Consejo Nacional de Discapacidad (CONADIS)

Proyecto: RAMPA DE ACCESIBILIDAD

SEDE (Piso 1)

Resumen Ejecutivo

Clasificación: Rampas

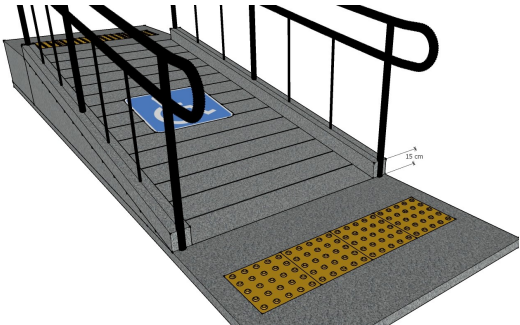
Pregunta	P.1.R.1 Si existe una rampa, ¿tiene al menos 90 cm de ancho?	
Respuesta	✓ Si	
Recomendación	1. El ancho se debe establecer en función del tránsito de los usuarios, cuando la rampa signifique un acceso principal o cuando el usuario no pueda ver todo el desarrollo de la misma, se recomienda que el ancho libre sea por lo menos 150 cm.	
Comentarios	No hay comentarios

Pregunta	P.1.R.3 En las rampas con distancias superiores a 600 cm ¿Hay un descanso nivelado que tenga al menos 150 cm ancho x 150 cm de largo y un 2% de pendiente transversal de drenaje?	
Respuesta	✓ Si	
Recomendación	1. Reestructurar la rampa garantizando un descanso con las siguientes características mínimas: Ancho: 150 cm Largo: 150 cm "	
Comentarios	No hay comentarios

Pregunta	P.1R.4 ¿Existen bordillos colocados en los laterales de la rampa a una altura de 15 cm en toda la extensión del desnivel ?	
Respuesta	✓ Si	
Recomendación	1. Reestructurar el bordillo para que cumpla con las siguientes características: Ancho: 15 cm Altura : 10 cm-15 cm "	
Comentarios	No hay comentarios

Pregunta	P.1.R.5 ¿Existe al inicio o final del recorrido de la rampa piso táctil de alerta y con colores contrastantes?	
Respuesta	 No	
Recomendación	1. Colocar piso de alerta con las siguientes características: Ancho: 60 cm y 90 cm Colores: contrastante como el pis adyacente. Patron: forma troncocónicas dispuesta de forma ordenada y a una separación de 3cm"	
Comentarios	No hay comentarios
